ACTA No. 04

1. Presentación de los asistentes e introducción. Participantes de la entidad territorial, y evaluadores del MVCT.
2. Antecedentes y presentación del proyecto por parte del formulador
CONSTRUCCIÓN DE UN SISTEMA DE POTABILIZACIÓN DE AGUA MEDIANTE EL APROVECHAMIENTO DE LAS AGUAS SUBTERRANEAS, SISTEMA DE TRATAMIENTO (PTAP), ALMACENAMIENTO, ADECUACIÓN Y MEJORAMIENTO A LAS REDES DE CONDUCCIÓN Y DISTRIBUCIÓN DE LA VEREDA GUATAQUISITO EN EL MUNICIPIO DE PIEDRAS, DEPARTAMENTO DEL TOLIMA

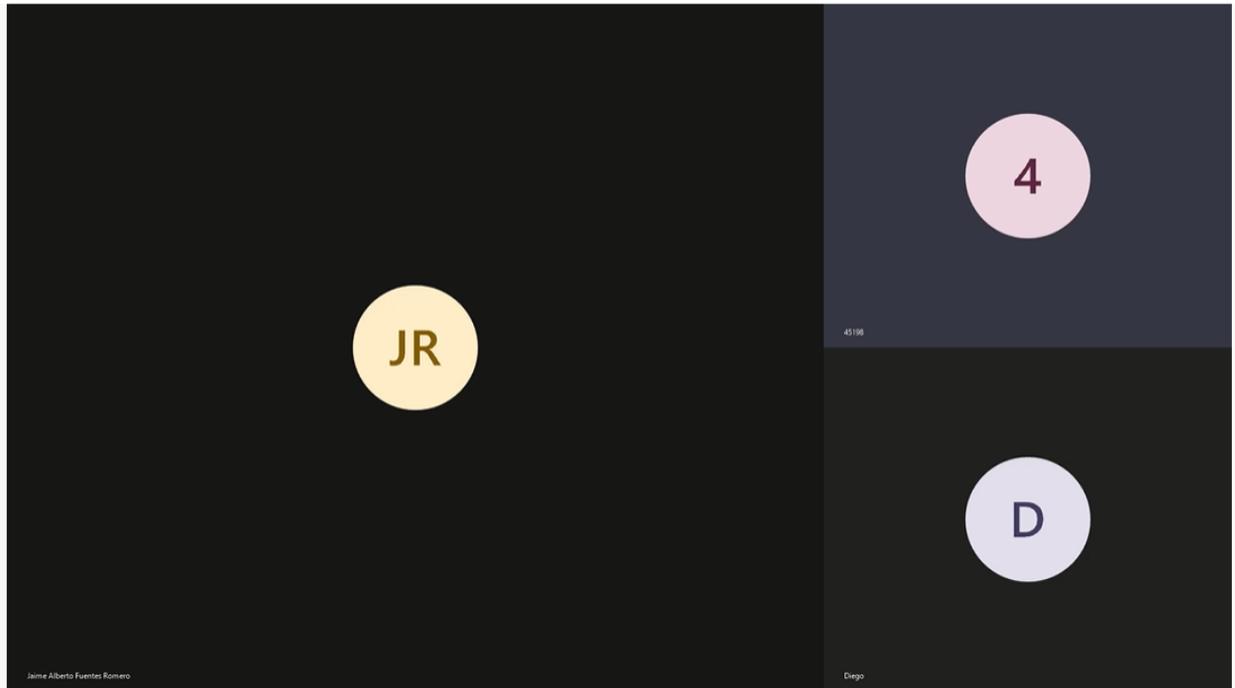
- El Ingeniero Esteban Ladino indica que al estudio hidráulico se le realizaron correcciones de firmas y M.P del diseñador, interventor y supervisor. Adicionalmente, se incluyó el RAS 8. Referente a los informes del diseño hidráulico se verificó su cumplimiento con las normativas vigentes. Dice que se envió un plano de modelación hidráulica. Además indica que se va a remitir la modelación hidráulica.

- El Ingeniero Jaime Alberto Fuentes Romero indica que no ha recibido el plano de modelación hidráulica.
- El Ingeniero Esteban Ladino indica que con respecto al cumplimiento de la Resolución 0330 de 2017 no aplica el artículo 48 sobre requisito hidrológico. Explica que la planta es compacta y que no requiere desarenador. Indica que las presiones mínimas y máximas del servicio, como también el tema de las válvulas se encuentra incluido en el diseño hidráulico.
